Høring av rapporten fra ekspertutvalget om farlig avfall – Tilleggsuttalelse fra Sunndal, Gjemnes og Tingvoll kommuner

Merknader til Kommunal- og Moderniseringsdepartementet ved sluttbehandling av reguleringsplan for Bergmesteren Raudsand

Feil, mangler og unøyaktigheter i reguleringsplanen

Figur 2 Planområdet er vist med blå strek. Det er kun gjort grunnboring til hall nr. 6 og da ikke ned til bunnen av hall. Det er 3,2 km fra hall 6 til hall nr. 50. Kun plass til 10 haller tilsvarende 3,75 mill. m³ i planområdet.

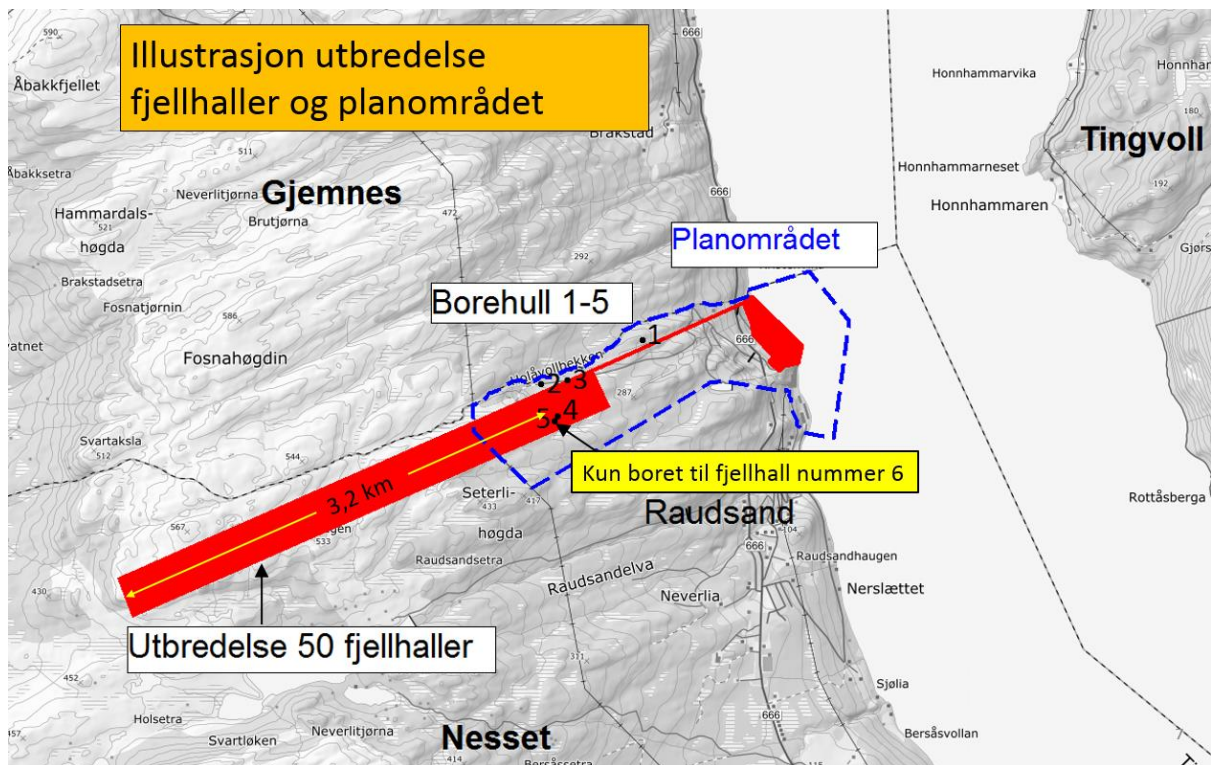
Det er kun gjort grunnboring til hall nr. 6 og da ikke ned til bunnen av hall. NGU kan anta hvordan berggrunnen videre nedover er, men kan ikke si det med sikkerhet. Det er 3,2 km fra hall 6 til hall nr. 50, og mellom der finnes ingen grunnboringer. Dette tilsvarer et ikke undersøkt areal på (300 m x 3 000 m) 900 daa av det som er realistisk deponiareal innenfor Veidekkes eiendommer. Det er **kun plass til 10 haller tilsvarende 3,75 mill. m³ i planområdet.**

Figur 6 Reguleringsplan under bakken viser ikke plassering av deponihaller. Deponering kan tillates helt ut til industriområdet. Adkomsttunnelen kan brukes til deponi ifølge reguleringsplanen.

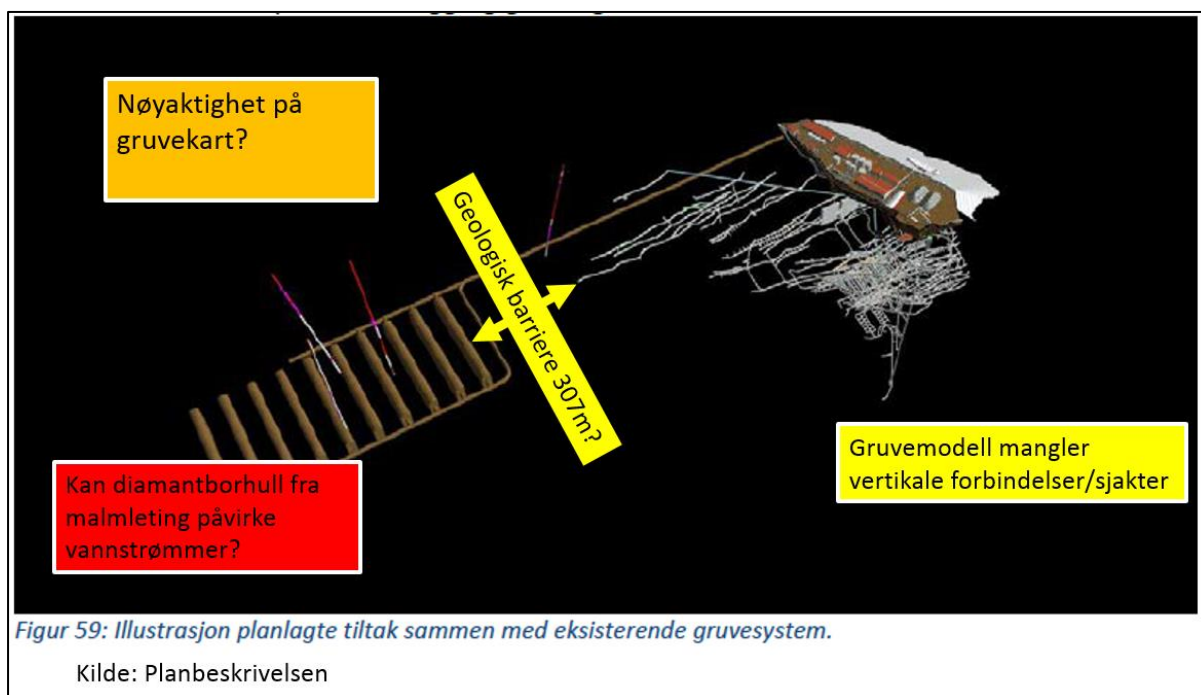
Det er imidlertid regulert til «Masseuttak og avfallsdeponi i fjell» helt ut til industriområdet (917,9 daa). Det betyr at f.eks. ankomsttunnelen kan fylles med avfall. Vi mener det må være en vesentlig feil ved planen at plassering av haller for farlig avfall ikke er definert i planen.

Siden reguleringsformål deponi går helt ut til industriområdet er det ingen geologisk barriere vist i plankart eller fastsatt i bestemmelser. Plassering av haller vist i diverse kart og modeller er kun å regne som illustrasjoner og har ingen praktisk eller juridisk verdi.

Figur 8 Deponiene 1, 3 og 4 er vist som en stor sammenhengende formålsflate. Planen definerer ikke de ulike deponiene selv om de er vist til i planbestemmelsene § 9.8.

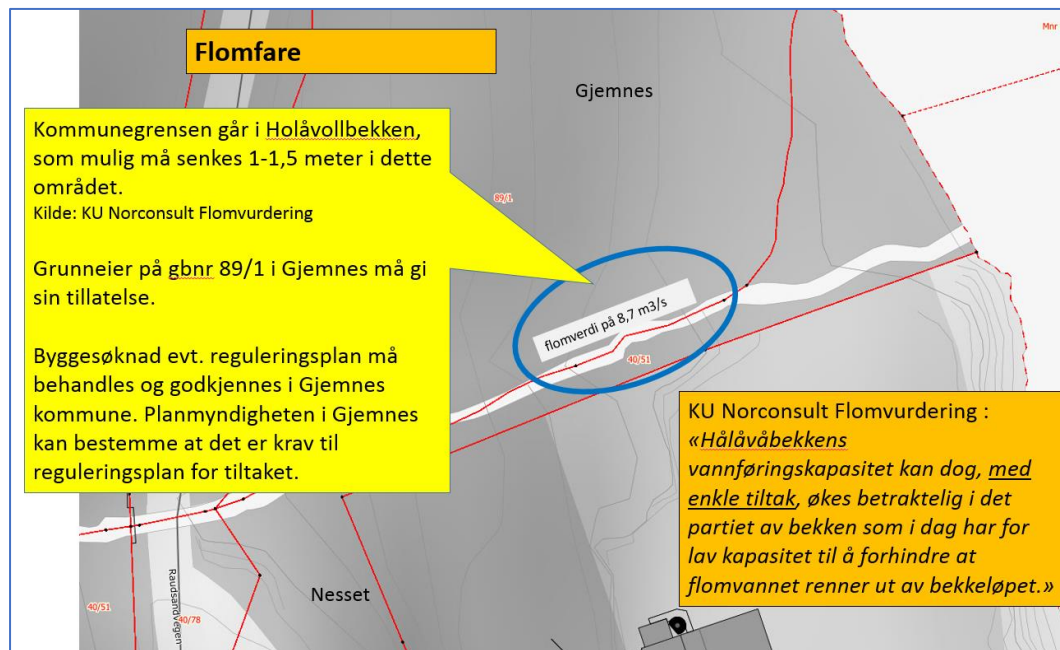
Plankartet viser kun en stor formålsflate uten at de ulike deponiene er avgrenset med formåls- eller byggegrenser. Heller ikke volum eller høyder er det skranker for i planen. Dette er åpenbare og vesentlige mangler og feil ved planen. Forutsetninger i KU og planbeskrivelsen er ikke vist i plankart eller bestemmelser.

Figur 9 Rekkefølgebestemmelse om senkning av Holåvøllbekken er fjernet fra planbestemmelsene, uten saksbehandling. Inngrepet krever både terreng- og eiendomsinngrep i nabokommunen Gjemnes.

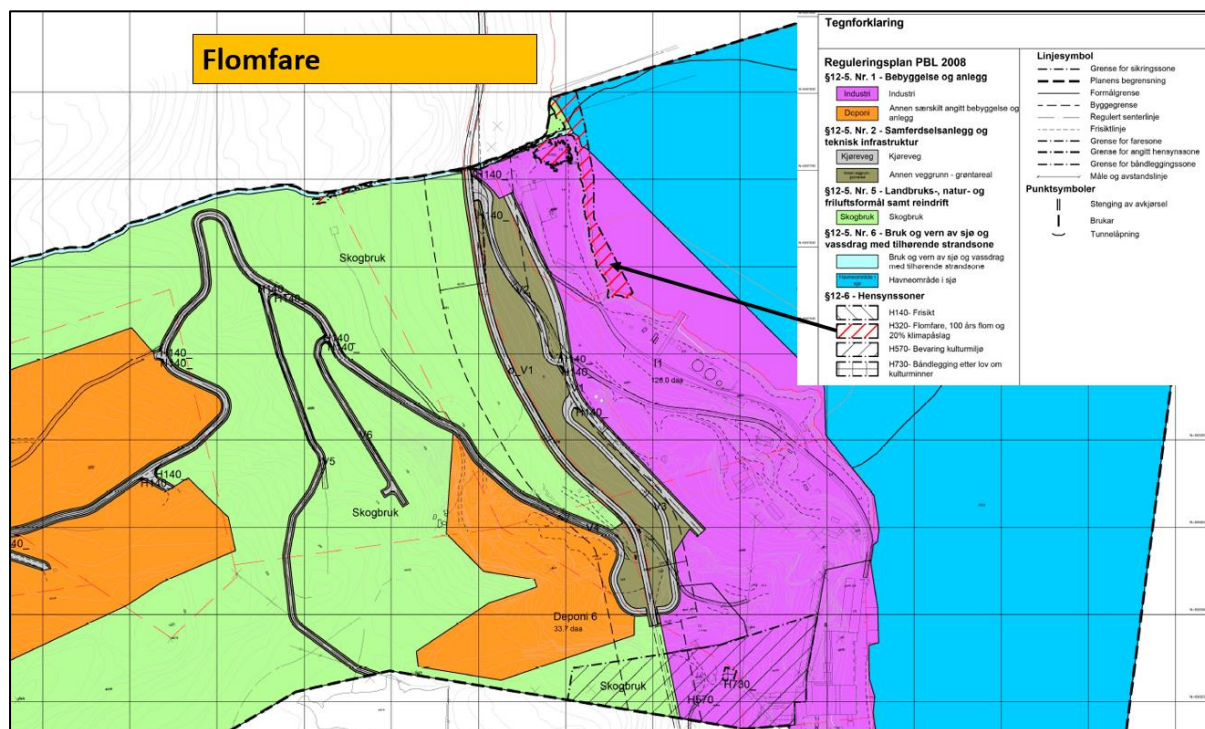
Rekkefølgebestemmelse nr. 1 i § 9.1 i **planforslaget**: «Før tiltak som kommer inn under storulykkeforskriften kan plasseres innenfor I1, kreves terrengomarbeiding av opprinnelig bekkeløp for Holåvøllbekken jfr. «Flomvurdering Bergmesteren Raudsand, Norconsult 2017».

Figur 13 Sjøfylling og profilinjer, fra Multiconsult Stabilitetsvurderinger, 617153-RIG-NOT-002

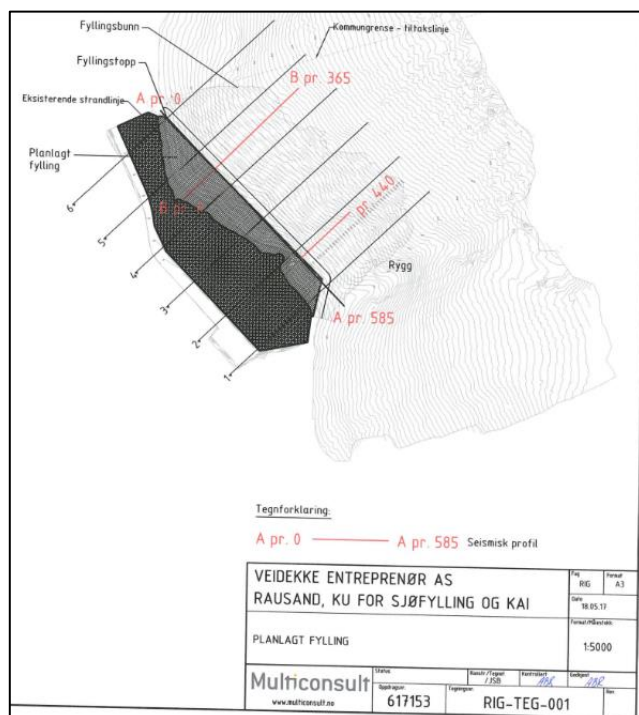
Regulert fyllingsfot er ikke flyttet utenom området som har påvist usikkerhet (fra profil 440), jf. figur 14. Det er heller ikke påvist eller beskrevet noen type avbøtende tiltak som effektivt hindrer spredning av finmasser ved dumping av stein på stort dyp slik tiltakshaver antyder.

Hvorfor går ikke formålsgrensen ved profil 440 (ref. Multiconsult, 617153-RIG-NOT-002), men langt inn i det ustabile området?

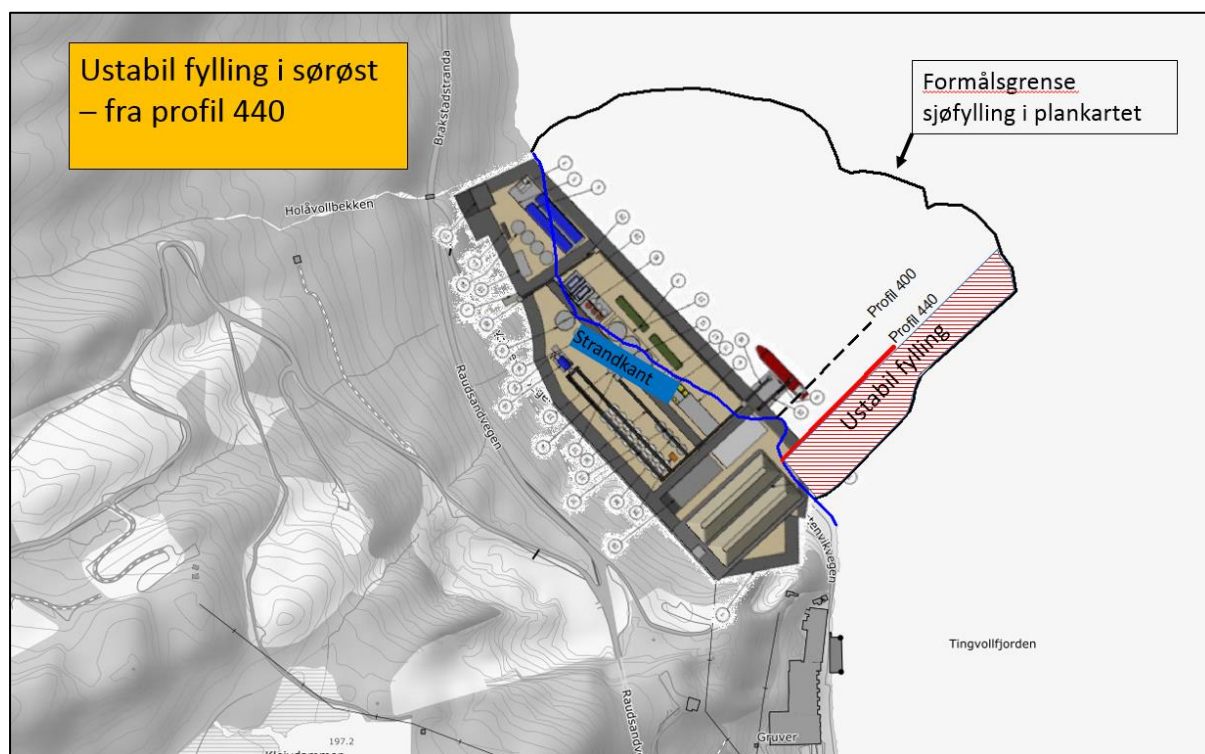
Vi vil hevde det ikke er mulig å etablere fyllingen slik som beskrevet med tilnærmet 100 % sikkerhet mot ras/utglidninger. Det er ikke drøftet behov for å sprengte terskler i fjordsiden for å holde vekten av fyllingen. Tiltaket framstår som ytterst marginalt hva

sikkerhet angår, og vi mener det ikke er dokumentert at noe område av fyllingen kan etableres uten reell fare for ras.

Figur 14 Formålsgrensen i plankartet er vist ca. 70 m inn på området der det sannsynligvis ikke er mulig å etablere fylling. «Ut fra resultatene fra refraksjonsseismikken er det imidlertid mye som tyder på at det ikke vil la seg gjøre å legge ut en stabil fylling i dette området.» Multiconsult, 617153-RIG-NOT-002.

Figur 15 Deler av anlegg for storulykkevirksomhet er vist på sjøfylling.

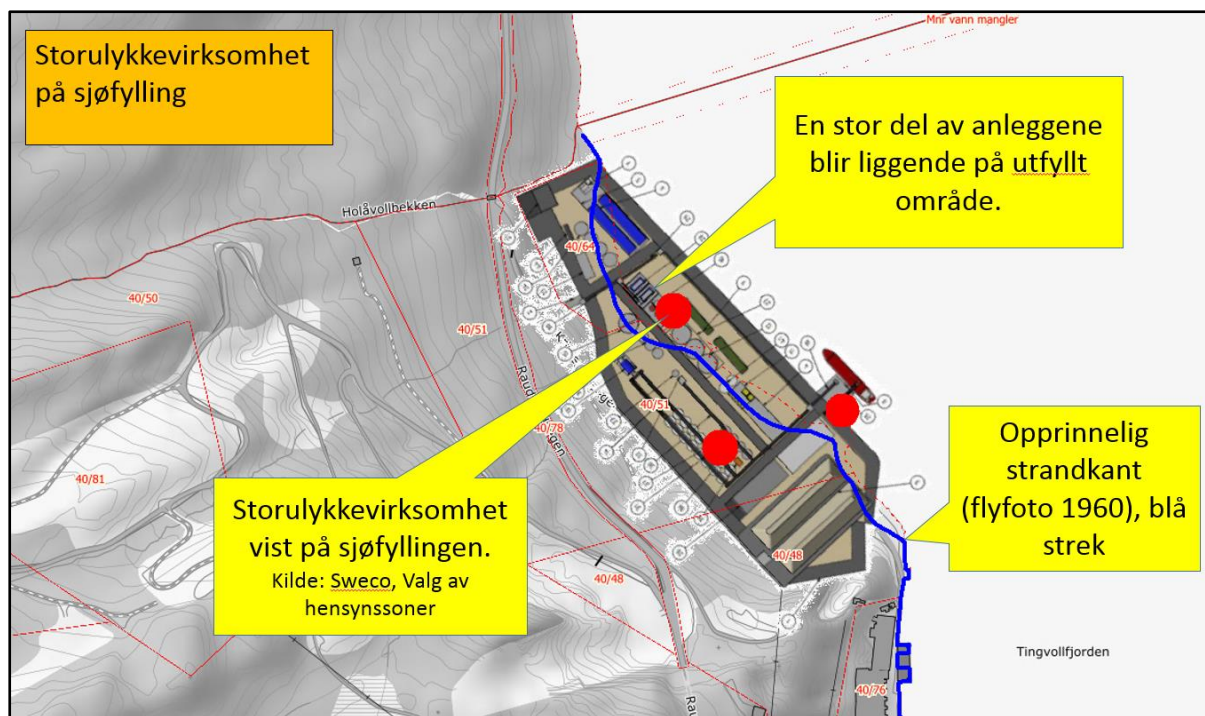
Sammenholdt med punktet om usikre eiendomsgrenser mot Gjemnes i nord (med en potensiell reduksjon av planområdet med 40 m), kan industriområdet måtte reduseres med 110 m lengde langs sjøen.

Figur 20 Ikke plass til hensynssoner for brann og eksplosjon innenfor planområdet. Både sone 2 og 3 går teoretisk inn i Gjemnes.

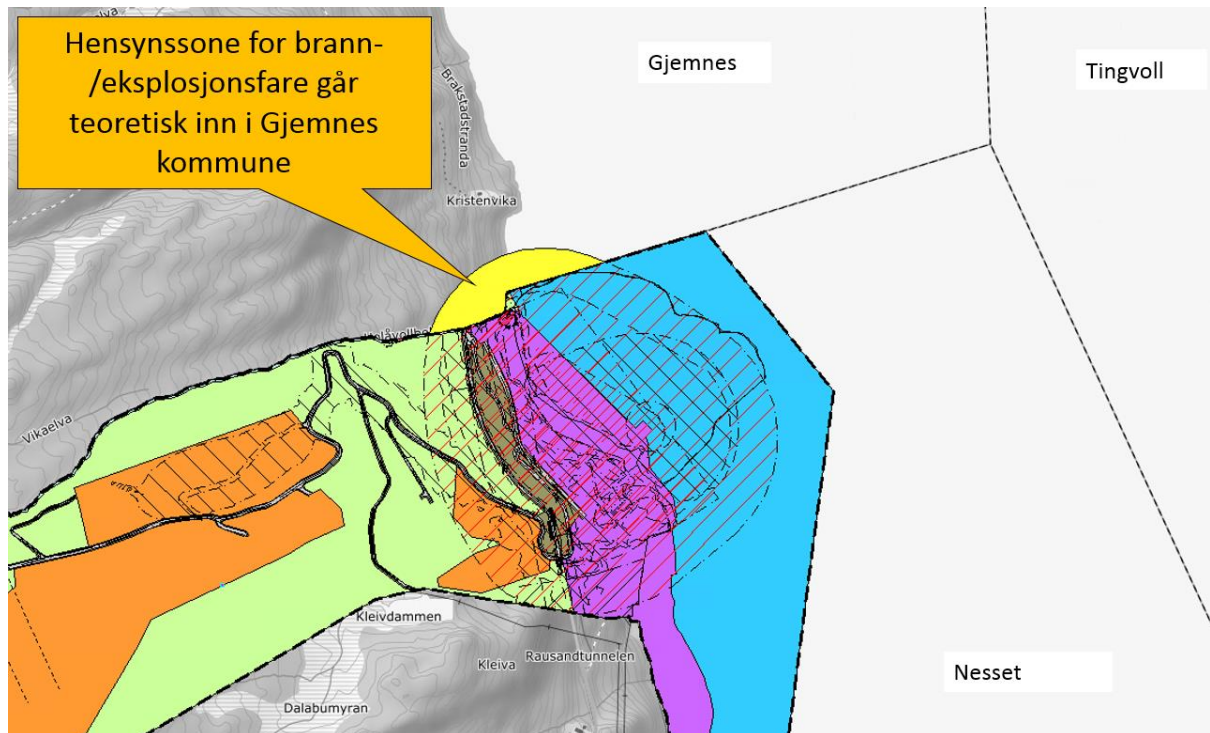
Når det reguleres til storulykkevirksomhet bør planområdet være så stort at hensynssoner for brann og eksplosjon kan håndteres innenfor planområdet og i det minste i egen kommune.

Figur 22 Frisiktslinje går inn i Gjemnes kommune. Avkjørsel fra Fv666 kan ikke godkjennes før skog ryddes på naboeiendom i nabokommune, utenfor planområdet.

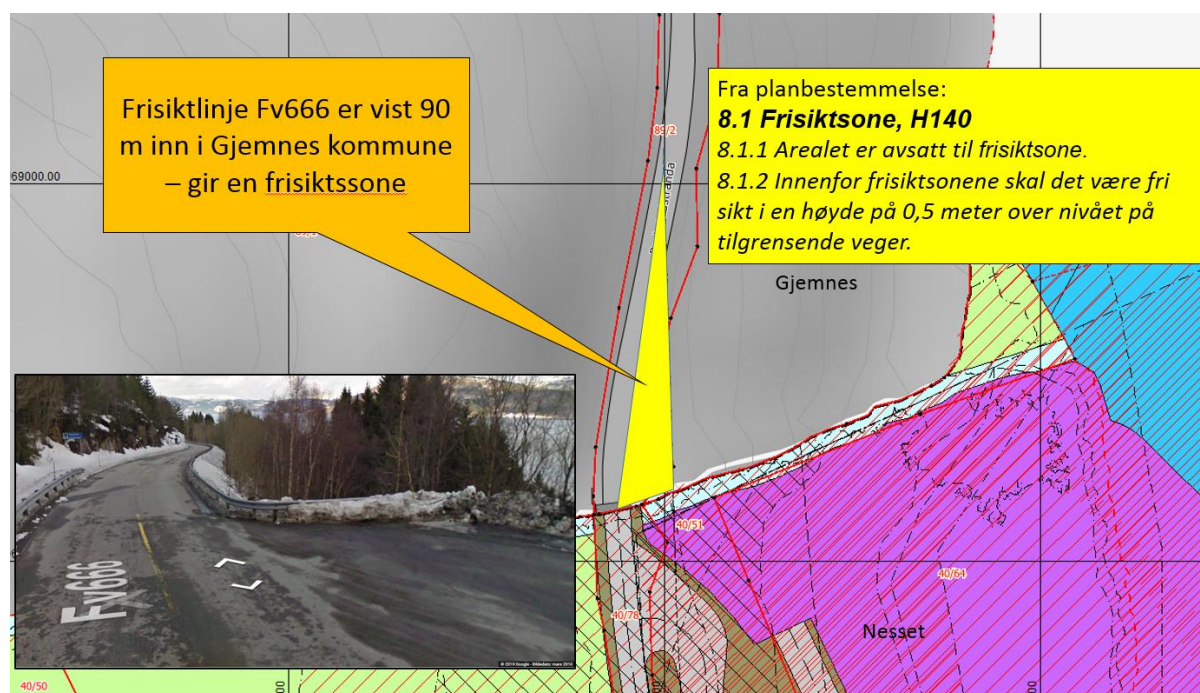
Nesset kommune kan ikke pålegge restriksjoner på eiendom i Gjemnes kommune og det er ikke hjemmel til å ekspropriere rettigheter i nabokommunen.

Figur 23 Eiendomsgrense mot Gjemnes kommune er ikke nøyaktig oppmålt. Tiltakshaver har ansvar for at planområdet ikke berører annen matts grunn.

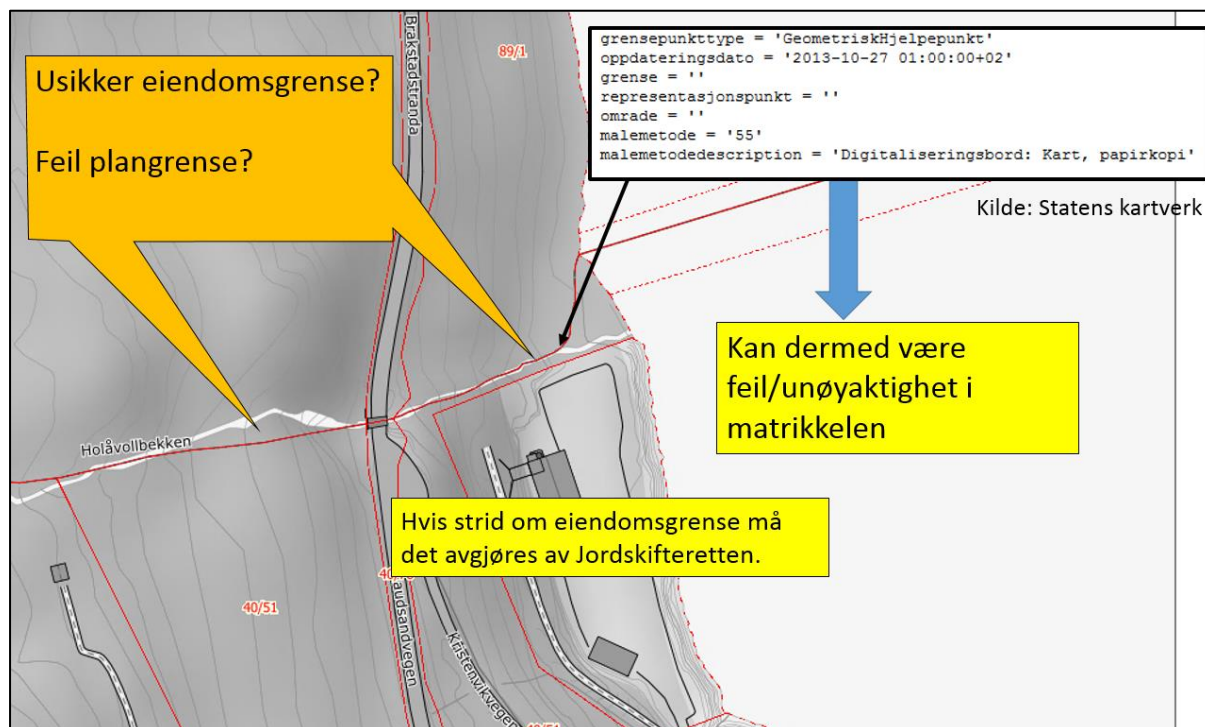
Når eiendomsgrensen hentet fra Matrikkelen benyttes som plangrense bør det kvalitetssikres at grensene er nøyaktige nok. Når eiendomsgrensen i tillegg er kommunegrense kompliserer det forholdet ytterligere fordi en da kommer i berøring med annen planmyndighet. Dersom eiendomsgrensen skulle være feil og vise seg å følge bekken ut i sjøen, vil konsekvensen kunne bli at planområdet og dermed sjøfyllingen må flyttes ca. 40 m sørover.

Figur 27 Arealer avsatt til framtidig akvakultur er ikke nevnt eller vurdert.

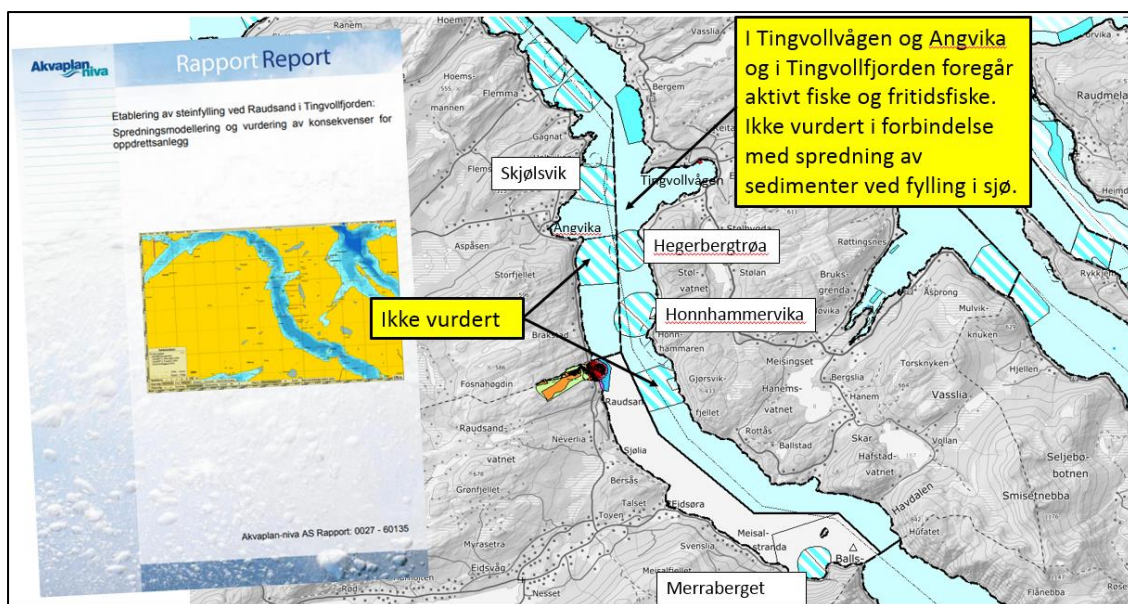
Kun ulemper for fiskeoppdrett ble deretter seriøst vurdert i KU.
